改善箇所説明図

発生箇所拡大図

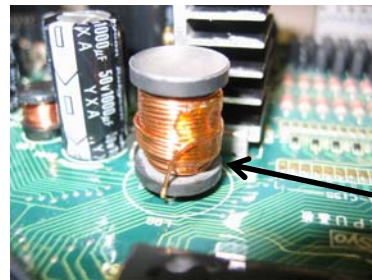
不具合発生箇所

動力伝達装置において、台車部の動力系を制御する多重送電ユニット内の制御基板に取り付けられている電源部コイルの取り付け部(リード)の強度が不足しているため、走行時の振動等によりリードが折損することがある。そのため、走行中に変速位置がニュートラルに固定され、走行不能になるおそれがある。

改善内容

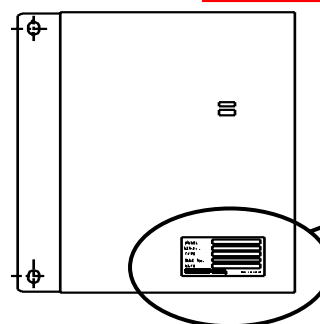
シリコンボンド

全車両、当該制御基板を対策品に交換した多重送電ユニットに交換する。

①電源部のコイルをシリコンボンドで固定した対策基板に交換する。

②対策基板を搭載した多重送電ユニットA s s yを交換する。

多重送電ユニット正面図

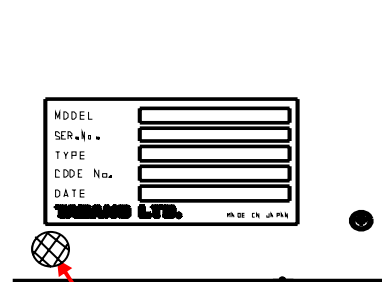
白色ペイントを塗布する

なお識別のため交換した多重送電ユニットの下図指示位置に白色ペイントを塗布する。
